**Efni: Svör Orku náttúrunnar við umsögn Skorradalshrepps vegna framkvæmda við lón Andakílsárvirkjunar.**

Orku náttúrunnar hefur borist umsögn Skorradalshrepps, dags. 17. maí 2022, vegna fyrirhugaðra framkvæmda við lón Andakílsárvirkjunar.

Mynd 1. Vatnshæð Skorradalsvatns á vetrartímabili frá 1973 til 2022. Græna brotallínan eftir 2002 er hámarksvatnshæð skv. miðlunarleyfi, heil græn lína eru þau vatnshæðarmörk sem OR/ON hefur sett sér sjálf til þess að minnka álag á náttúru og umhverfi. Appelsínugula línan eru neðri vatnshæðarmörk.

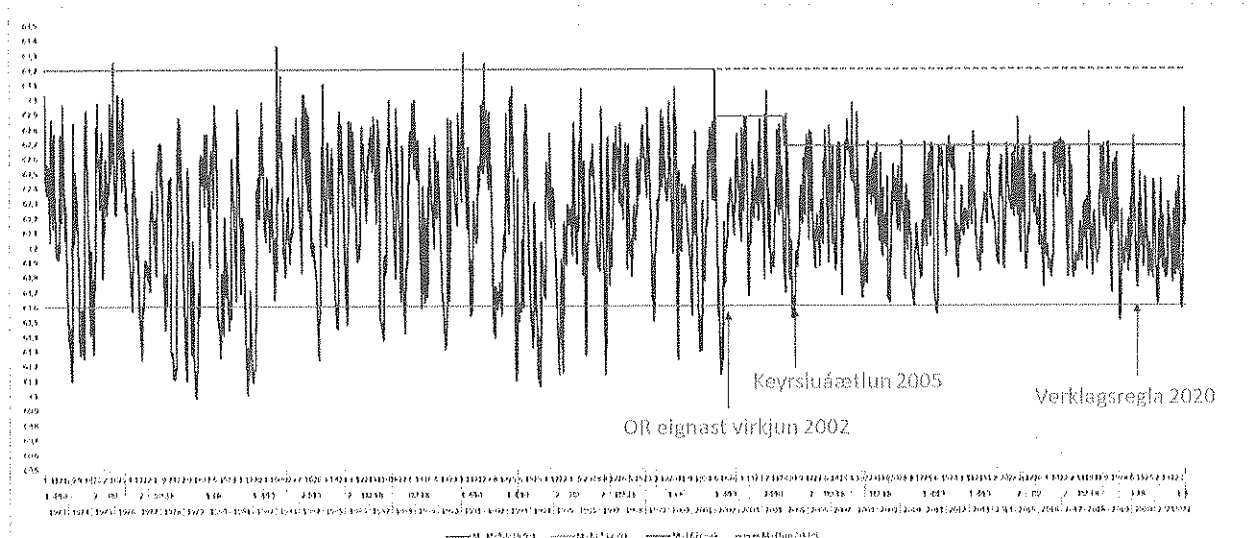
Ekki er markmiðið að auka miðlun með framkvæmdum í inntakslóninu heldur endurheimta þá miðlun sem var. Það að endurheimta miðlun eða rýmd lónsins hefur þau áhrif fyrir rekstur að meðburður hættir að berast inn í vélar, en meðburður eykur viðhaldsþörf og þar með kostnað. Einnig eykur þetta tímenn sem inntakslónið sjálft getur fætt vélar virkjunarinnar. Fyrirhuguð framkvæmd mun ekki hafa nein áhrif á miðlun í

Skorradalsvatni. Stærðarmunurinn á inntakslóninu og Skorradalsvatni er slíkur að 0,4 m vatnshæðarsveifla í inntakslóni (hefðbundin rekstrarsveifla) skilar sér í 0,003 m vatnshæðarbreytingu í Skorradalsvatni en inntakslónið er 100.000 m<sup>2</sup> að stærð á meðan Skorradalsvatn er 14,7 km<sup>2</sup>. Hvorki verða því breytingar á vatnshæðarsveiflu í Skorradal né á keyrslulíkani í tengslum við þessa framkvæmd.

Síðustu ár hefur Orka náttúrunnar lagt áhersla á að minnka álag á náttúru og umhverfi með betri stýringu og minni sveiflum. Á mynd 1 sést hvernig vatnshæðarsveifla á vetrartímabili í Skorradalsvatni hefur minnkað síðustu árin, sérstaklega eftir að OR og síðar ON tóku við rekstri virkjunarinnar, þ.e. frá og með árinu 2002. Bæði hafa efstu gildi vatnshæðar lækkað og neðstu gildi hækkað sem gefur skýra vísbendingu um betri stýringu og að vatnshæðinni sé haldið innan þeirra marka sem ON setur sér og er langt undir þeim heimildum sem ON hefur til miðlunar.

Mynd 1 Vatnshæð í Skorradalvatni frá 1973 til 2022 – vetrartímabil (16.9 – 14.5 ár hvert). Blálínan tákna meðalgildi hvers dags.

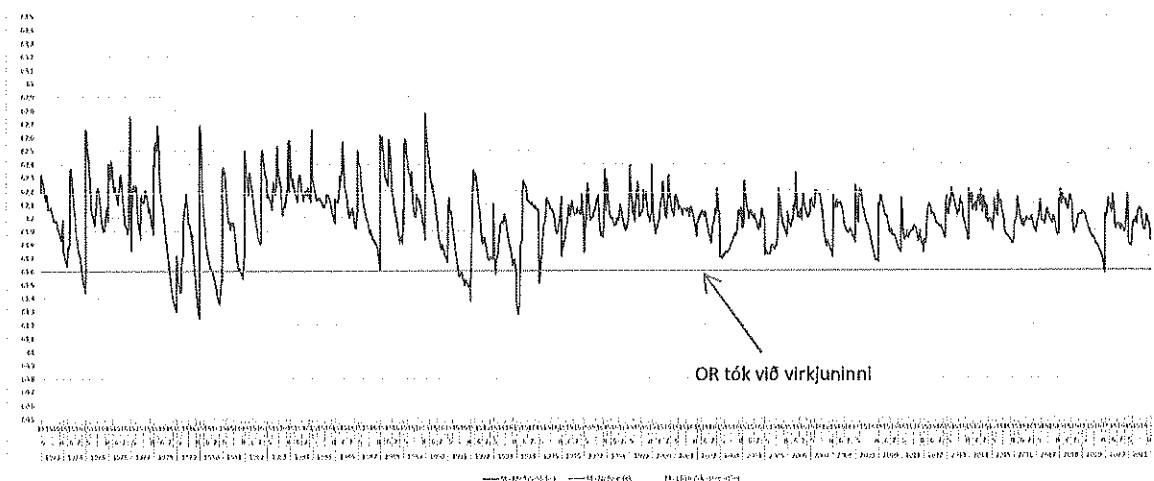
*Hvaða heimildir hefur ON til að breyta vatnshæð, þ.e. efri og neðri mörk?*

Virkjunin var reist á árunum 1945-1947. Miðlunarleyfi er fyrir virkjunina, frá 1957, en hvorki virkjunar- né nýtingarleyfi, enda virkjunin frá því fyrir gildistöku raforkulaga nr. 65/2003 sem og orkulaga nr. 58/1967. Árið 1994 veitti Orkustofnun umsögn um vatnshæð Skorradalsvatns vegna ágreinings um vatnshæð og ósk Skorradalshrepps um að lðnaðarráðuneytið afturkallaði miðlunarleyfi til Andakílsárvirkjunar. Þar kemur fram að hæsta leyfilega vatnsborð Skorradalsvatns á miðlunartíma

(vetrartímabil) megi vera 68,10 m.y.s í Andakílsárkerfinu en það er 63,20 m.y.s í núverandi landskerfi ISN93. Þetta eru þær heimildir sem ON starfar samkvæmt. ON hefur lagt áherslu á að minnka sveiflur á vatnsyfirborði Skorradalsvatns og hafa þær minnkað til mikilla muna frá því að fyrirtækið tók við rekstri Andakílsárvirkjunar, eins og eftirfarandi rit sýna (mynd 1 og 2). Á mynd 1 tákna græna lína efri mörk miðlunarleyfis (63,20 m.y.s) en rauða lína neðri mörk sem miðað hefur verið við (61,60 m.y.s). Á myndinni sést vel þær breytingar sem áttu sér stað þegar OR tók við virkjuninni 2002. Eins og þarna sést hefur sveifla hæðar vatnsborðs minnkað mikið og er nú mest 108 cm á ári en var á sínum tíma mun meiri. Orkuveitan tók við virkjuninni árið 2002 og setti fljótlega í keyrsluáætlun mun þrengri mörk en forverar sínir, til þess að ná betri stjórn á framleiðslu og til að lágmarka áhrif á umhverfi. Þessar aðgerðir hafa skilað árangri eins og sést á mynd 1 og 2 sem sýna dagsmeðalgildi á vetrar- og sumartímabili frá 1973.

**Mynd 2** Staðan þegar búið er að fylla norðurhluta lónsins, áður en hreift er við varnarstíflunni. Bláar örvar sýna megin rennislísið vatnsins.

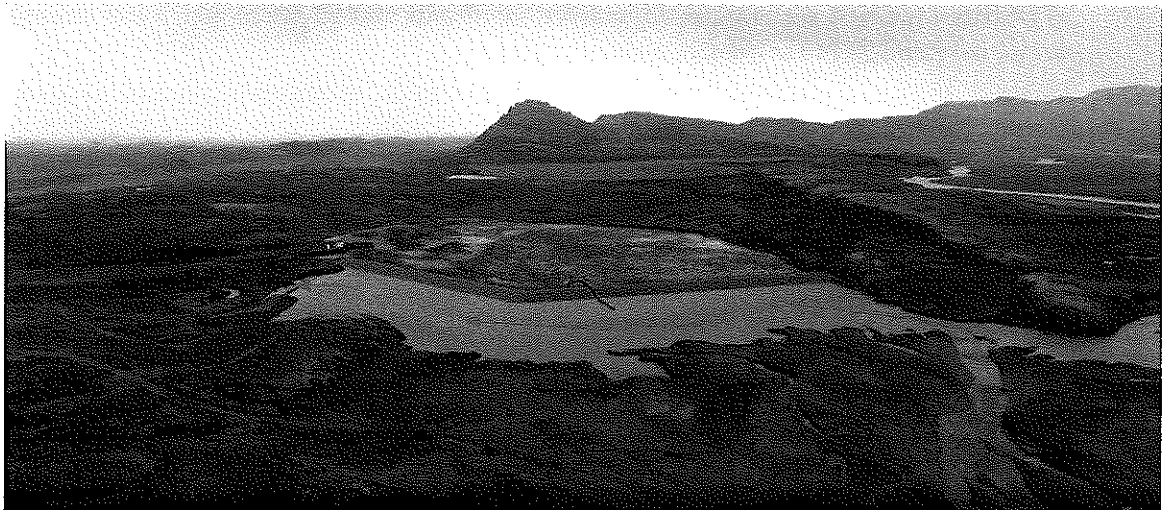
4. Í greinargerð komi fram að mesta hættan á áhrifum gruggs í Andakílsá verði þegar fyrsta skarðið verði rofið í varnarstífluna. Útlísta þurfi nánar vatnsfyllingu norðurhluta lónsins og fjarlægingu varnarstíflu, svo sem hvað sé áætlað að taki langan tíma að fylla lónið.

Mynd 2 sýnir stöðuna eftir að búið er að fylla norðurhluta lónsins, áður en hafist er handa við að fjarlægja varnarstífluna. Þá verður sama vatnshæð (eða mjög svipuð) báðum megin stíflunnar og því enginn rennslishraði um skarðið sem rofið verður í næsta skrefi framkvæmdarinnar.
